Interventi per il potenziamento del sistema idrico della Sicilia sud - occidentale

Adduzione da Montescuro ovest per Mazara, Petrosino, Marsala

PROGETTO ESECUTIVO

RELAZIONE DI OTTEMPERANZA

Raffronto PD/PE (tav.9.2.1)

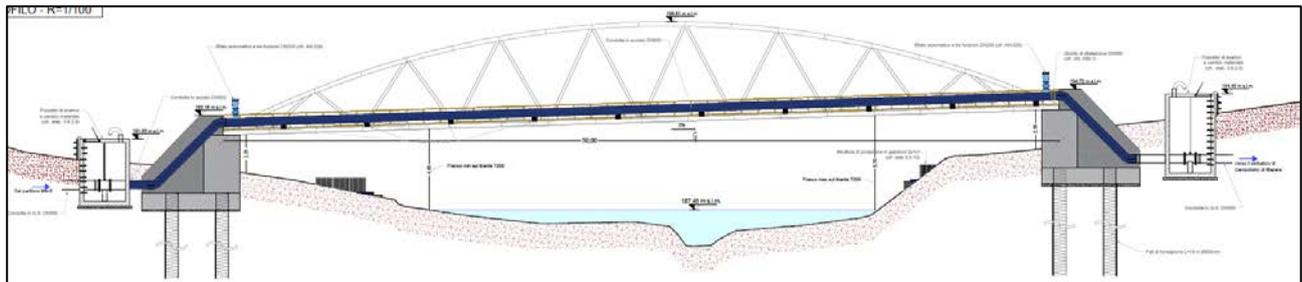
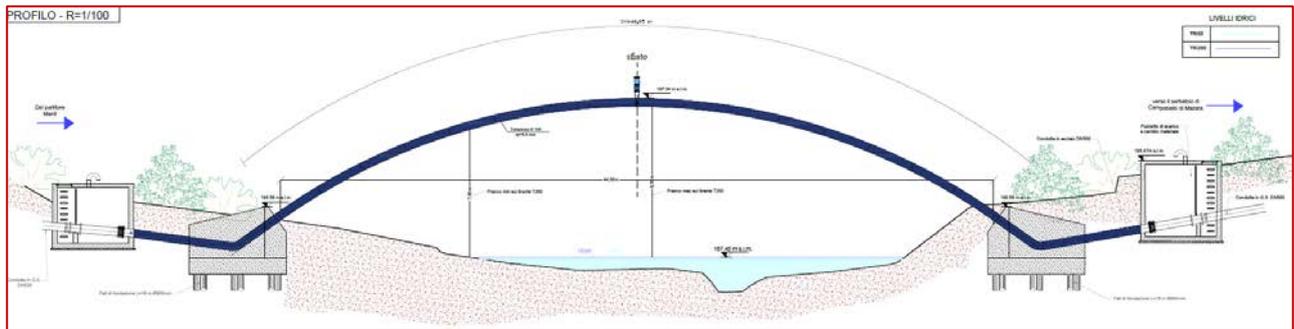
L'attraversamento è previsto con tubo autoportante in acciaio Ø500 ad arco con una luce di 44 m. La struttura è composta da due tubi autoportanti che corrono paralleli ad un interasse di 3 m collegati da traversi e controventi. Al centro della struttura è prevista una passerella in orso-grill di larghezza 1 m per consentire le future manutenzioni. Le spalle di ancoraggio risultano totalmente interrata, ricadono al di fuori della fascia di esondazione con TR 200 anni, e non interferiscono con aree soggette a vincoli PAI sia di tipo geomorfologico che idraulico.

La soluzione proposta assicura:

Raffronto PD/PE (tav.9.2.2)

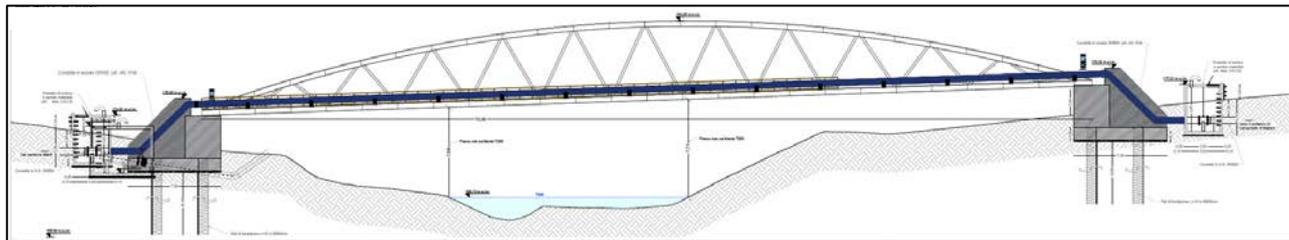
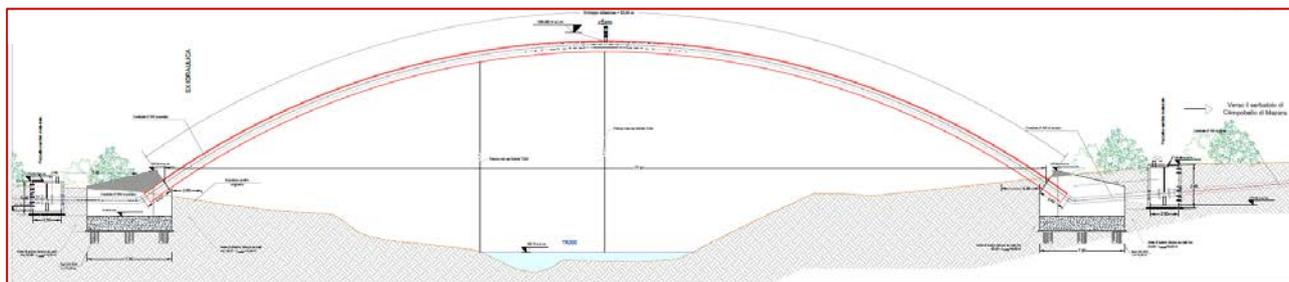
L'attraversamento è previsto con ponte ad arco formato da due travi HEA per una luce di 77.61m. La struttura è composta da due travi HEA alte 1 m che corrono parallele ad un interasse di 3 m, collegate tra loro da correnti e diagonali in cui sono posizionate la condotta in progetto Ø500 e una passerella in orsogrill di larghezza 1 m per consentire le manutenzioni future. Le spalle di ancoraggio sono parzialmente interrato e verranno mitigate grazie al ripristino della vegetazione ripariale prevista al termine della realizzazione dell'attraversamento. Le spalle ricadono al di fuori della fascia di esondazione con TR 200 anni e non interferiscono con aree soggette a vincoli PAI sia di tipo geomorfologico che idraulico.

Raffronto PD/PE (tav.9.2.3)

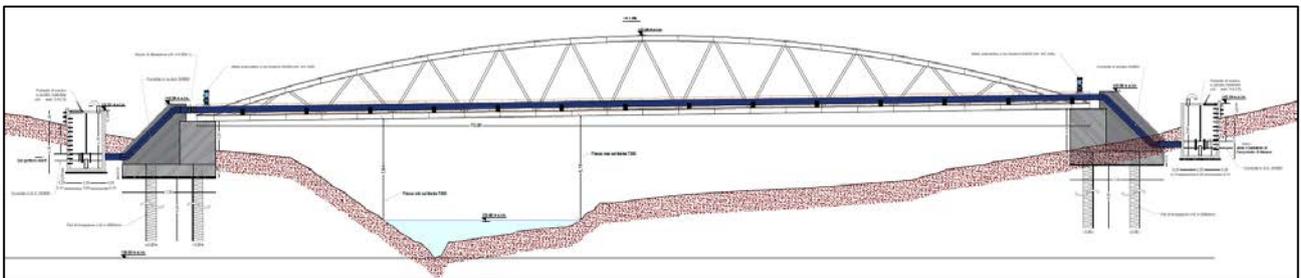
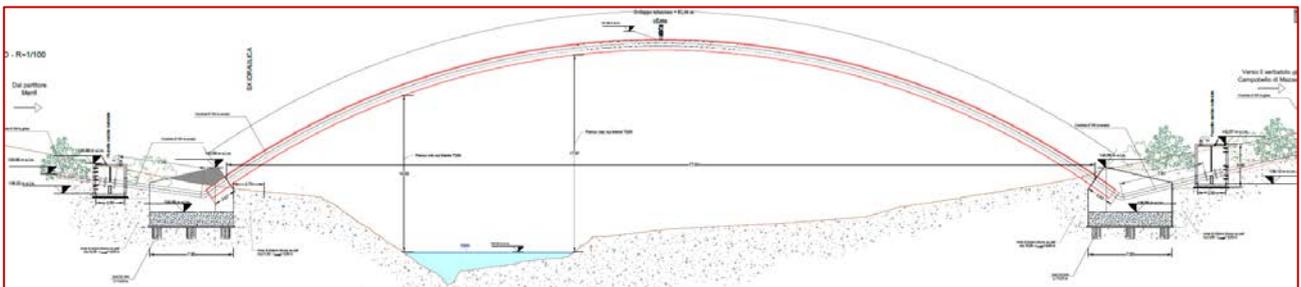
L'attraversamento è previsto con ponte ad arco formato da due travi HEA per una luce di 77.61m. La struttura è composta da due travi HEA alte 1 m che corrono parallele ad un interasse di 3 m, collegate tra loro da correnti e diagonali in cui sono posizionate la condotta in progetto Ø500 e una passerella in orso-grill di larghezza 1 m per consentire le manutenzioni future. Le spalle di ancoraggio sono parzialmente interrate e verranno mitigate grazie al ripristino della vegetazione ripariale prevista al termine della realizzazione dell'attraversamento. Le spalle ricadono al di fuori della fascia di esondazione con TR 200 anni e non interferiscono con aree soggette a vincoli PAI sia di tipo geomorfologico che idraulico.

La soluzione proposta assicura:

Raffronto PD/PE (tav.9.2.4)

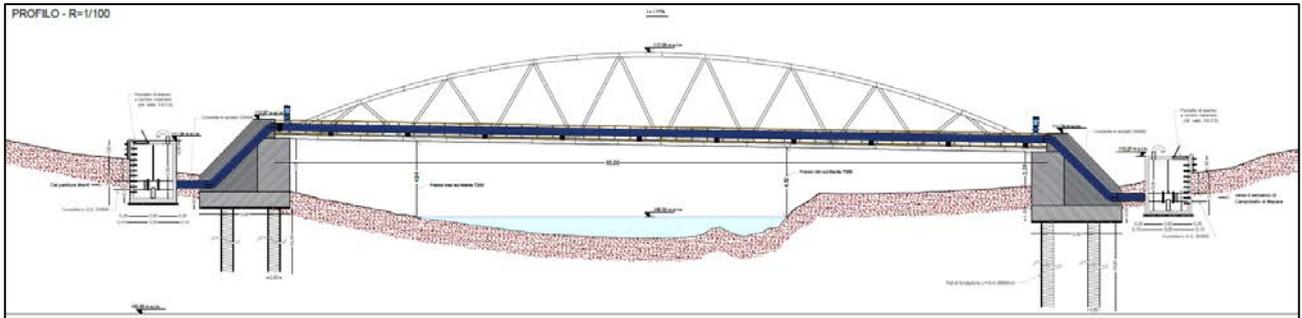
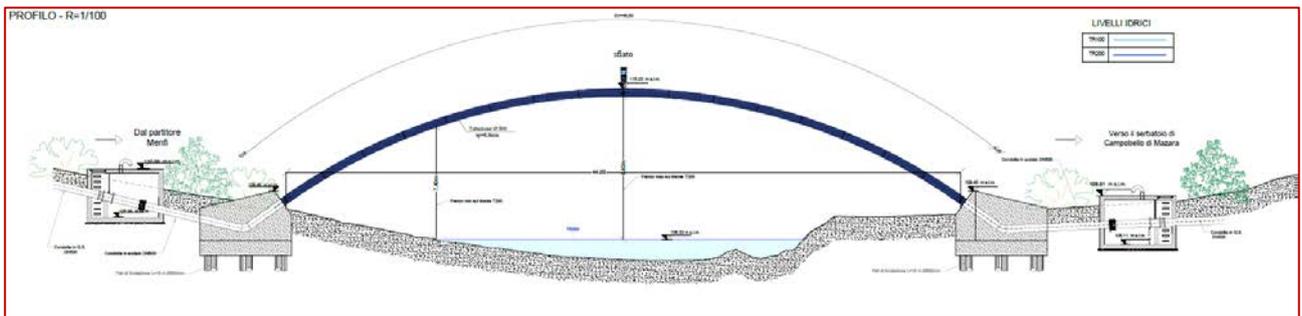
L'attraversamento è previsto con tubo autoportante in acciaio Ø500 ad arco con una luce di 44 m. La struttura è composta da due tubi autoportanti che corrono paralleli ad un interasse di 3 m collegati da traversi e controventi. Al centro della struttura è prevista una passerella in orso-grill di larghezza 1 m per consentire le future manutenzioni. Le spalle di ancoraggio risultano totalmente interrate, ricadono al di fuori della fascia di esondazione con TR 200 anni, e non interferiscono con aree soggette a vincoli PAI sia di tipo geomorfologico che idraulico.

La soluzione proposta assicura:

Raffronto PD/PE (tav.9.2.5)

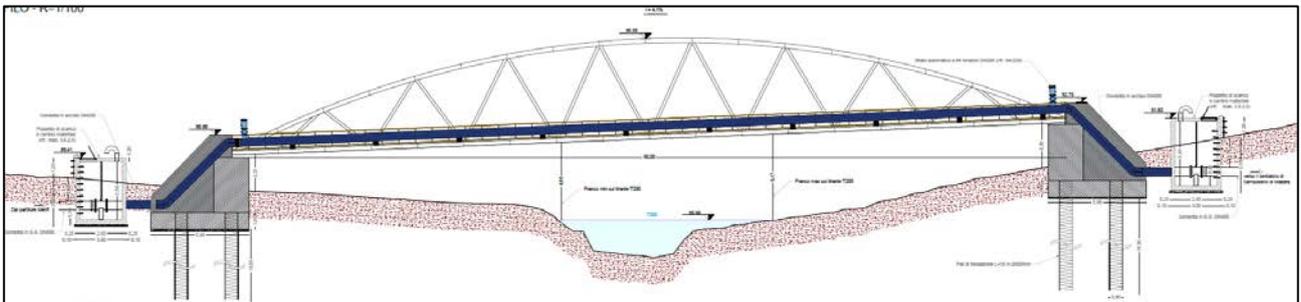
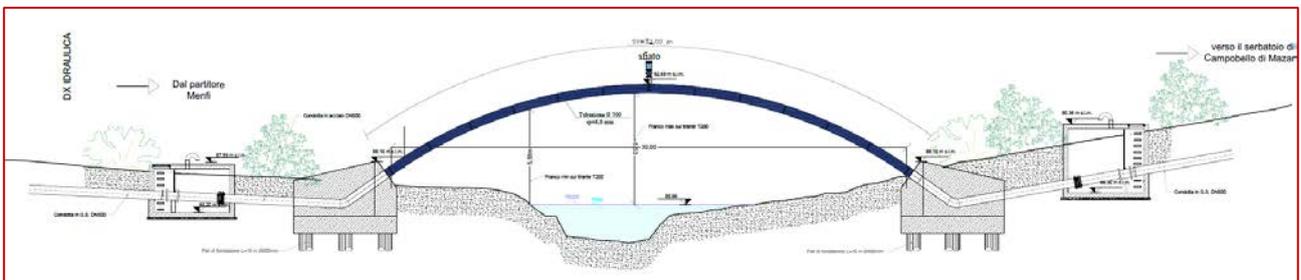
L'attraversamento è previsto con tubo autoportante in acciaio Ø500 ad arco con una luce di 30 m. La struttura è composta da due tubi autoportanti che corrono paralleli ad un interasse di 3 m collegati da traversi e controventi. Al centro della struttura è prevista una passerella in orso-grill di larghezza 1 m per consentire le future manutenzioni. Le spalle di ancoraggio risultano parzialmente interrate, ricadono al di fuori della fascia di esondazione con TR 200 anni, e non interferiscono con aree soggette a vincoli PAI sia di tipo geomorfologico che idraulico.

La soluzione proposta assicura:

- Minore impatto paesaggistico in virtù della maggiore snellezza dell'opera proposta e dell'ottimizzazione della luce di attraversamento (da 50 a 30 m);
- Minore occupazione di suolo e minore interferenza con il contesto ambientale di riferimento grazie al pressoché totale interrimento delle spalle di appoggio e dei pozzetti di alloggiamento delle apparecchiature idrauliche;
- Migliore compatibilità idraulica dell'opera per effetto di un incremento del franco idraulico e della ridotta interferenza con il reticolo idrografico (interramento spalle e pozzetti);
- Assenza di interferenza con la fascia di esondazione dell'alveo valutata con TR 200 anni;

Raffronto PD/PE (tav.9.2.6)

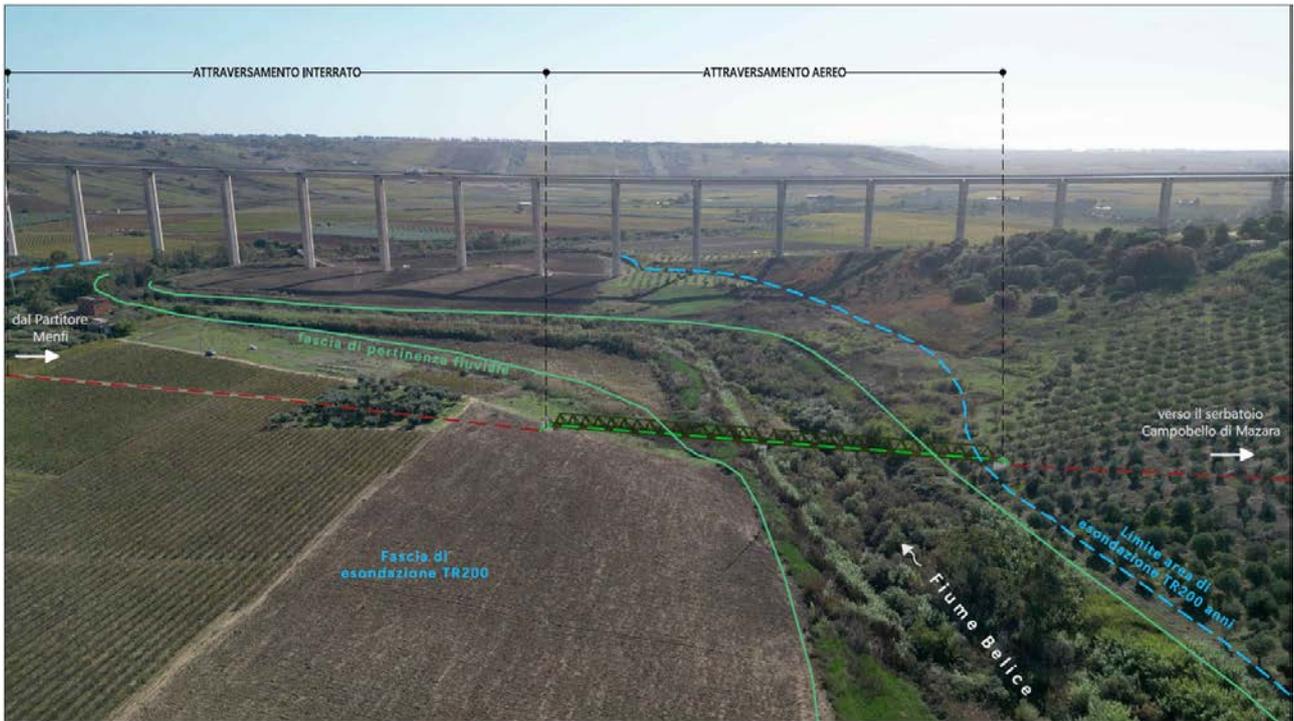
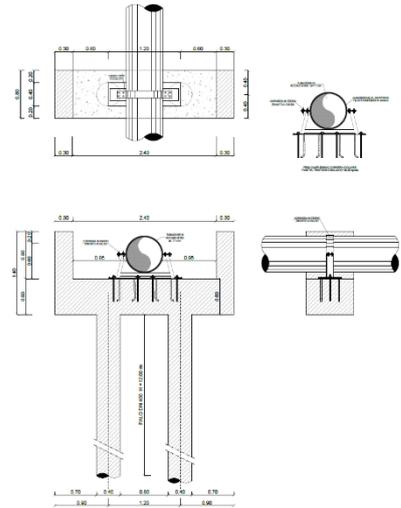
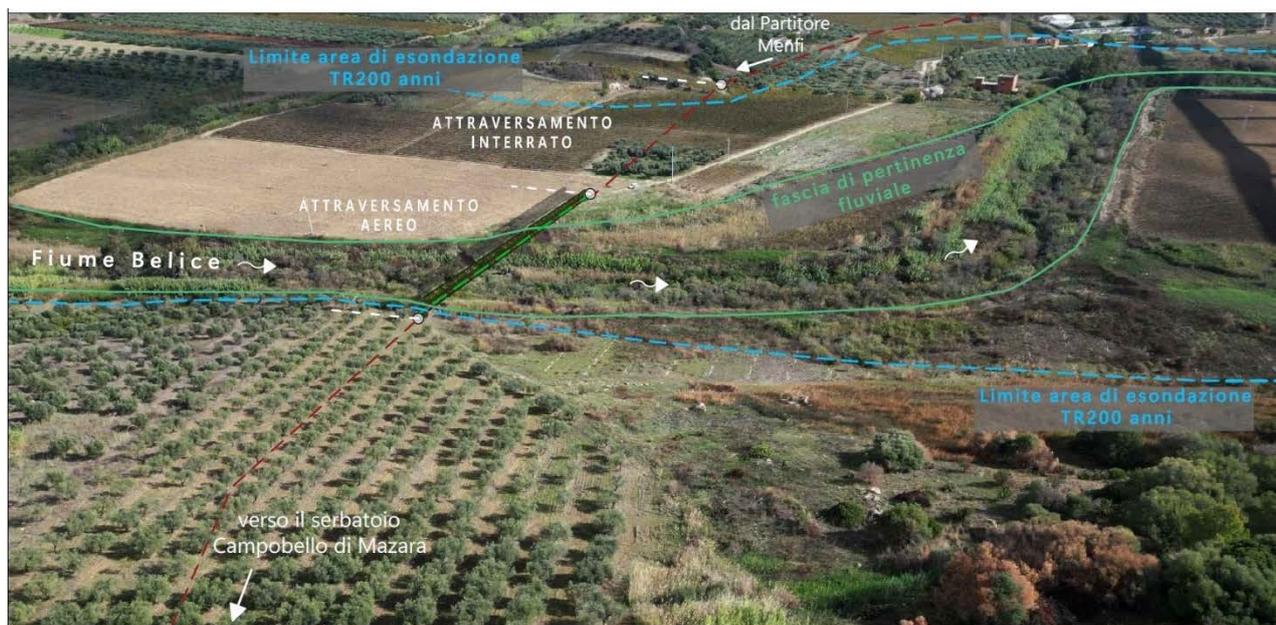
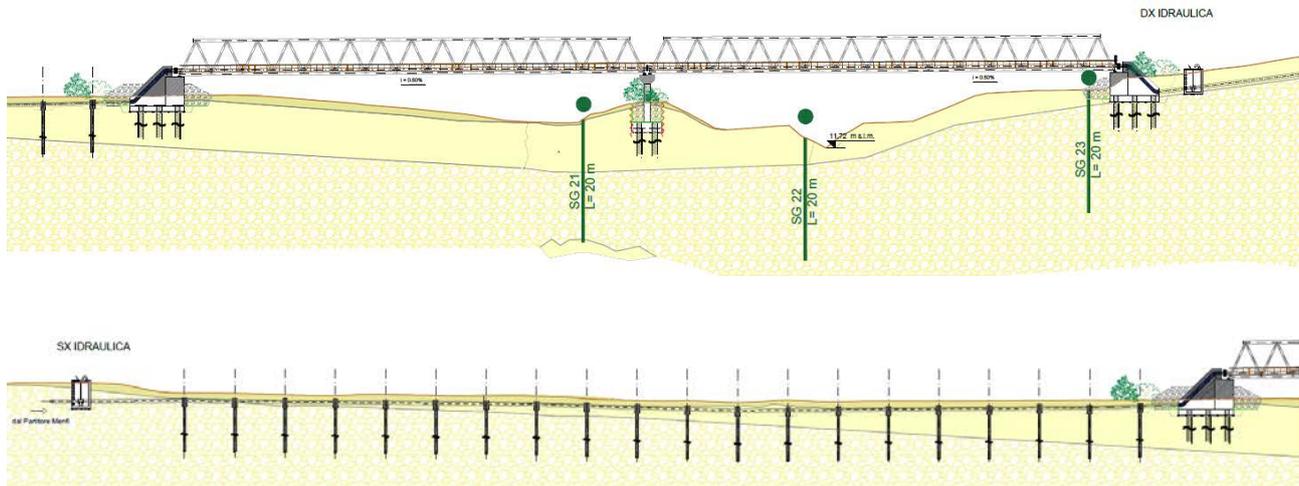
L'attraversamento del Fiume Belice è stato previsto con un tratto aereo della lunghezza di circa 150 m, limitato alla zona delle pertinenze fluviali, ed un tratto interrato della lunghezza di circa 160 m, per l'attraversamento dell'ampia fascia di esondazione con TR 200 anni, destinata al normale uso agronomico dei suoli con presenza di uliveti e vigneti.

Per la parte di attraversamento interrato è stata prevista una condotta Ø500 in acciaio interrata ad una profondità di almeno 1.40 m dal piano campagna ancorata ad una sella in cls, fondata su una doppia fila di pali del DN 400 con un interasse di 8 m. La profondità di posa è stata verificata, come esplicitato nell'ambito dello studio idraulico, rispetto alla possibile erosione del fondo alveo indotta dalla corrente di deflusso corrispondente al transito della piena di progetto, senza alterazioni sul regime idraulico di subalveo.

L'attraversamento aereo è stato limitato alla sola fascia della pertinenza fluviale, che prevede nella zona di attraversamento un'ampiezza di m 125.50 circa. Infatti a fronte di una fascia di esondazione con TR 200 anni molto ampia (350 m circa), stante le caratteristiche orografiche dei luoghi, la zona di pertinenza delle fluenze ordinarie è limitata a circa 100 m, con la parte restante destinata al normale uso agrario dei suoli, con presenza di uliveti e vigneti.

Il tratto interrato di attraversamento della fascia di esondazione del fiume, come detto e sopra evidenziato dalle viste aeree, risulta del tutto inserito in contesto di uso agrario dei suoli con presenza di vigneti ed uliveti.

Peraltro si è anche valutata la compatibilità dell'intervento con il sub-alveo, tramite l'analisi dei sondaggi geognostici eseguiti nell'ambito del progetto definitivo, in corrispondenza dell'alveo del Fiume Belice (SG21, SG22 e SG23) che non hanno evidenziato la presenza di una significativa falda idrica perenne, o livelli saturi, sacche idriche, nell'ambito della profondità investigativa (15-20 m dal piano campagna). Tale affermazione è suffragata anche dai campioni prelevati nel sondaggio SG21 (C1 e C2) che non mostrano livelli di

saturatione comparabili con la presenza d'acqua. Tuttavia cautelativamente si è ipotizzata la presenza di una falda stagionale di sub-alveo che si estenda al di fuori dell'area ripariale solo in occasione degli eventi meteorici più intensi con maggiore tempo di ritorno, alimentata dal deflusso idrico superficiale. (Ref. Doc.3.12.3.6 - MMP312030600R1) e si è previsto pertanto l'ancoraggio della condotta alla profondità di 1.40 m dal piano campagna ad una sella in calcestruzzo fondata su una doppia fila di pali ad interasse 8m..

Tali evidenze hanno consentito di limitare il tratto di attraversamento aereo del Fiume Belice, limitandolo alla sola zona di pertinenza fluviale, senza interferire con il flusso ordinario del Fiume Belice. La parte di condotta prevista interrata interessa una fascia di terreno attualmente coltivato ad uliveto e vigneto che, una volta terminati i lavori di realizzazione della condotta, il *top soil* sarà ripristinato riportando la fascia di terreno interessata dai lavori alla capacità d'uso e fertilità agronomica dello stato *ante operam*.

Raffronto PD/PE (tav.9.2.7)

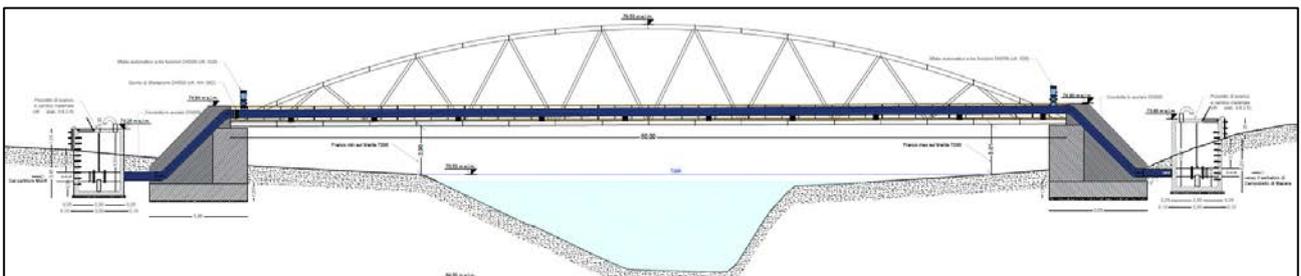
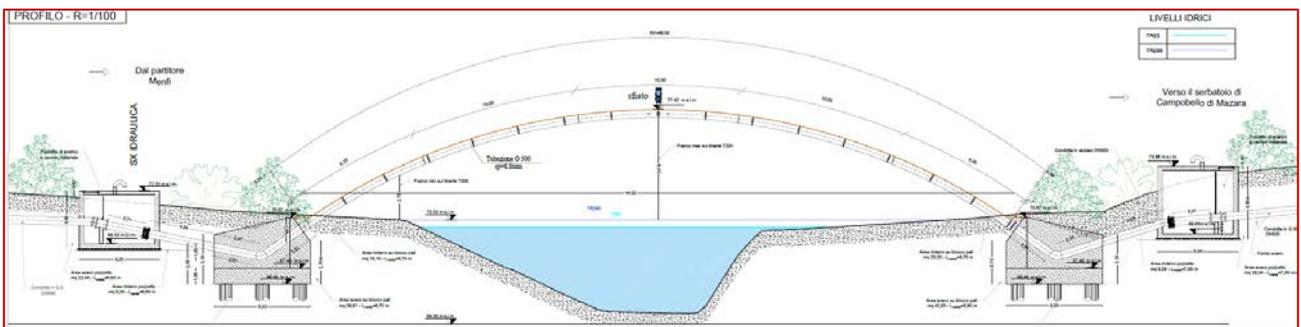
L'attraversamento è previsto con tubo autoportante in acciaio Ø500 ad arco con una luce di 44 m. La struttura è composta da due tubi autoportanti che corrono paralleli ad un interasse di 3 m collegati da traversi e controventi. Al centro della struttura è prevista una passerella in orso-grill di larghezza 1 m per consentire le future manutenzioni. Le spalle di ancoraggio risultano parzialmente interrato, ricadono al di fuori della fascia di esondazione con TR 200 anni, e non interferiscono con aree soggette a vincoli PAI sia di tipo geomorfologico che idraulico.

La soluzione proposta assicura:

Raffronto PD/PE (tav.9.2.8)

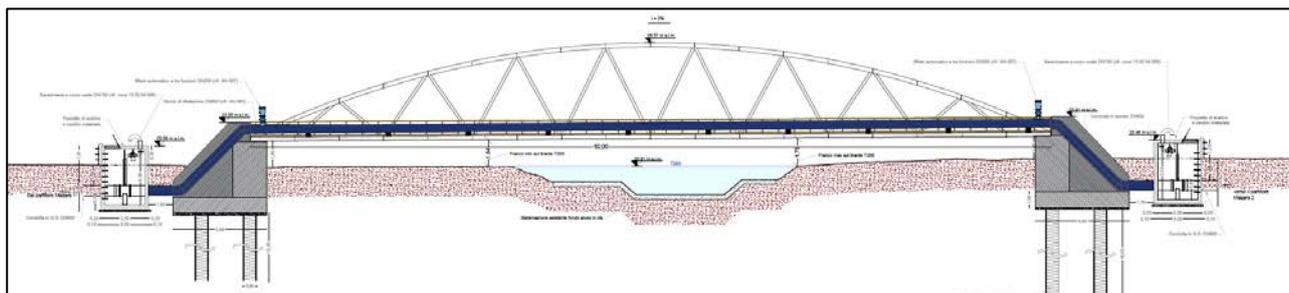
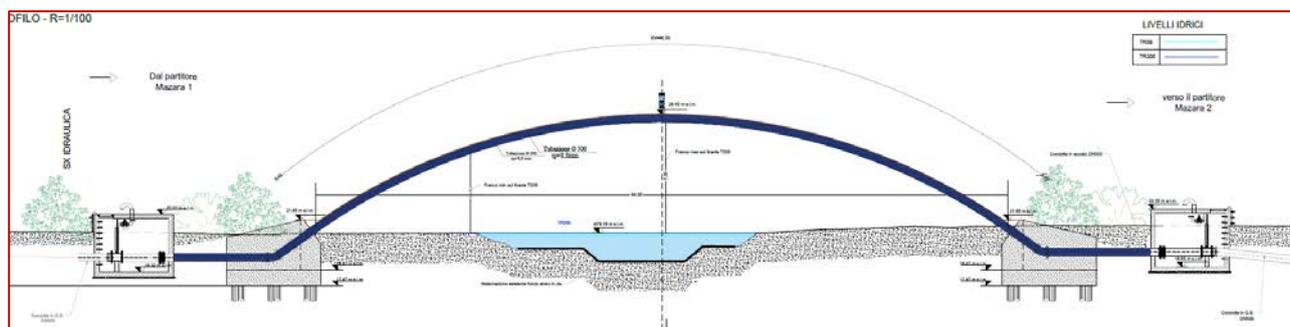
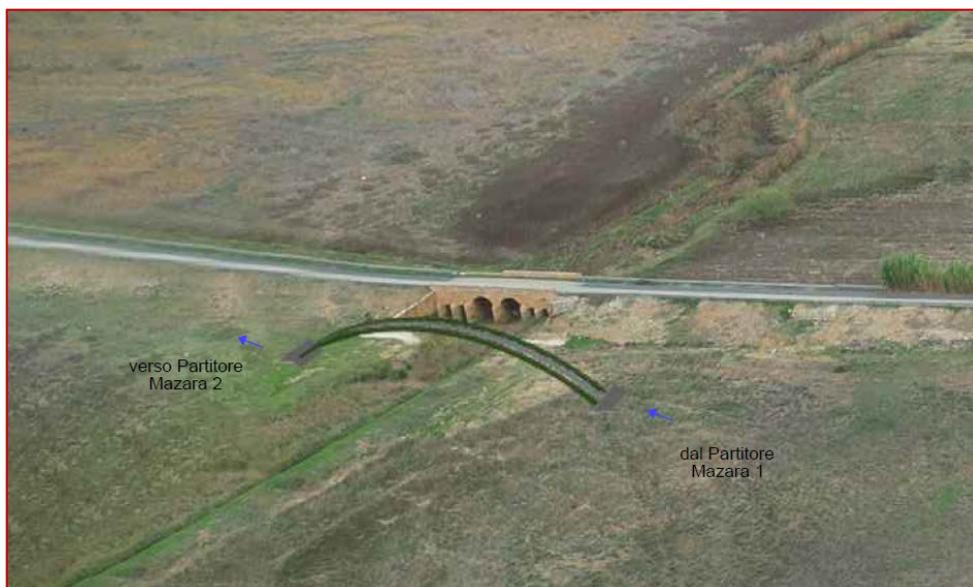
L'attraversamento è previsto con tubo autoportante in acciaio Ø500 ad arco con una luce di 44 m. La struttura è composta da due tubi autoportanti che corrono paralleli ad un interasse di 3 m collegati da traversi e controventi. Al centro della struttura è prevista una passerella in orso-grill di larghezza 1 m per consentire le future manutenzioni. Le spalle di ancoraggio risultano parzialmente interrate, ricadono al di fuori della fascia di esondazione con TR 200 anni, e non interferiscono con aree soggette a vincoli PAI sia di tipo geomorfologico che idraulico.
